**OGGETTO: [ID\_VIP:10701] Istanza per l'avvio del procedimento di Valutazione di Impatto Ambientale ai sensi dell'art. 23 del D.Lgs. 152/2006 relativa al progetto di Integrale Ricostruzione di n. 1 impianto eolico composto da 8 aerogeneratori da 6,6 MW per una potenza complessiva di 52,8 MW nei Comuni di Volturara Appula e Motta Montecorvino ed opere di connessione nel Comune di Volturara alle località "Coppa S. Pietro – Toppo Crocella" con smantellamento di n. 19 aerogeneratori di potenza pari a 11,4 MW.  
Controdeduzioni alle osservazioni della Società Erg Wind Energy Srl**

**Controdeduzioni alle osservazioni relative alla procedura di Valutazione di Impatto Ambientale dalla società Erg Wind Energy srl (Prot. MASE-2024-0067427 del 10.04.2024).**

Allegato 3 – Layout

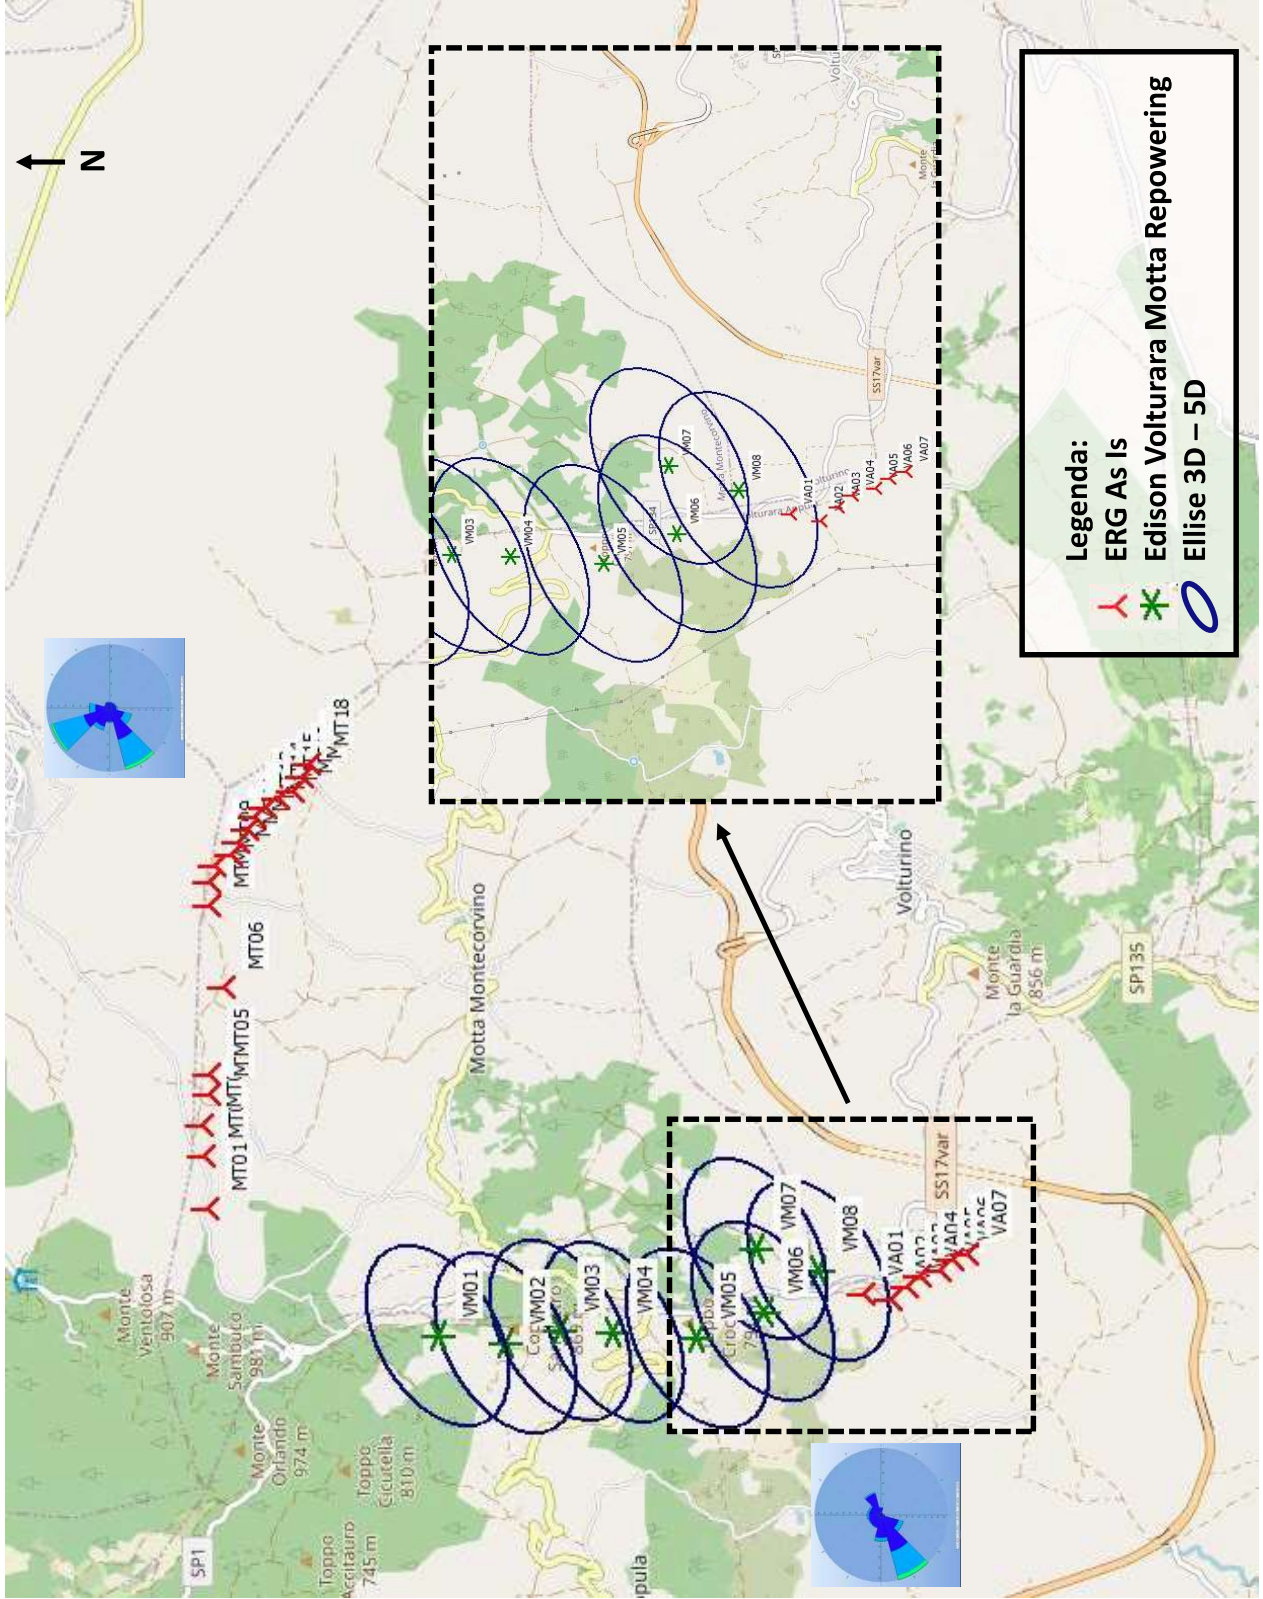
Risulta, infatti, per tabulas che il progetto presentato da **EDISON Rinnovabili S.p.A.**, così come istanziato, è incompatibile con il Parco Eolico, non rispettando in alcun modo le interdistanze minime previsti dalle norme vigenti. Basti infatti pensare che, considerando l'utilizzo da parte di **EDISON Rinnovabili S.p.A.** di un aerogeneratore "Siemens Gamesa SG155 6.6MW HH102.5", tenendo conto delle dimensioni del rotore, l'autorizzanda turbina "VM08" si troverebbe ad una distanza di 2.6D dall'aerogeneratore ERG esistente VA01.

Il progetto autorizzando, così come istanziato, determina una perdita energetica non trascurabile, pari al 1.4% rispetto a tutti gli aerogeneratori costituenti il parco e con valori superiori al 2.5% con riferimento agli aerogeneratori esistenti "VA01, VA02, VA03, VA04". Valori massimi di perdita si riscontrano per gli aerogeneratori: "VA01, VA03, VA04" con perdite tra il 2.9% ed il 3.0% e con perdita del 2.9%. I valori attesi di perdita per aerogeneratore sono riportati in Allegato 1.

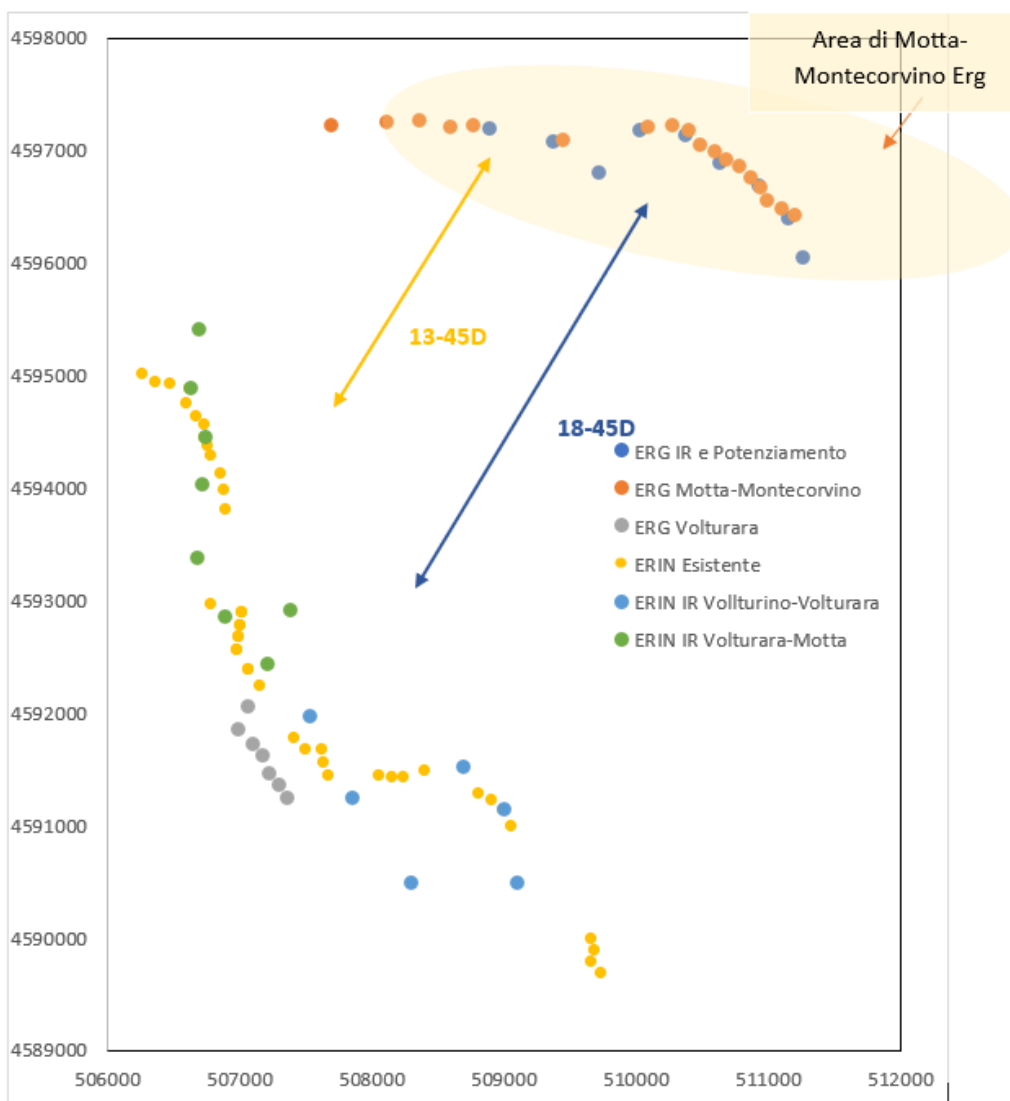
In particolare, ERG ha segnalato che l’installazione degli aerogeneratori dell’impianto ERIN sarebbe incompatibile con il proprio parco eolico in ragione del mancato rispetto delle “*interdistanze minime previste dalle norme vigenti*”. Giova però evidenziare in via preliminare che, così come rappresentato da ERG stessa nelle conclusioni delle proprie osservazioni, non dandosi luogo a interferenze significative né in termini energetici né in termini strutturali tra gli impianti in argomento, eventuali criticità legate a potenziali perdite di producibilità possono essere risolte mediante accordi *ad hoc* da definire in base alla consolidata prassi adottata tra operatori e, in tal senso, ERG e la scrivente hanno già avviato un confronto tecnico a ciò finalizzato.

Per quanto riguarda l'area di MOTTA-MONTECORVINO ERG, questa si trova a significativa distanza dal parco esistente ERIN e dalla relativa integrale ricostruzione, e si può considerare trascurabile l'impatto sia dal punto di vista tecnico che normativo, dal momento che sia gli aerogeneratori esistenti che quelli del progetto di integrale ricostruzione di ERG sono oltre i 10 volte il diametro del modello presentato dalla scrivente pari a 155 m, corrispondente a oltre 1,5 km.

In particolare, come riportato schematicamente nella tavola qui sopra, le posizioni del progetto IR di ERIN si trovano ad una distanza di 18 - 45 volte il diametro del rotore degli aerogeneratori del progetto ERIN

(corrispondenti a ca. 2,8 – 7 km) rispetto al progetto di Potenziamento di ERG, e a 13 – 45 volte (corrispondenti a ca. 2 – 7 km) il diametro del rotore rispetto all'esistente di ERG in zona Motta-Montecorvino.
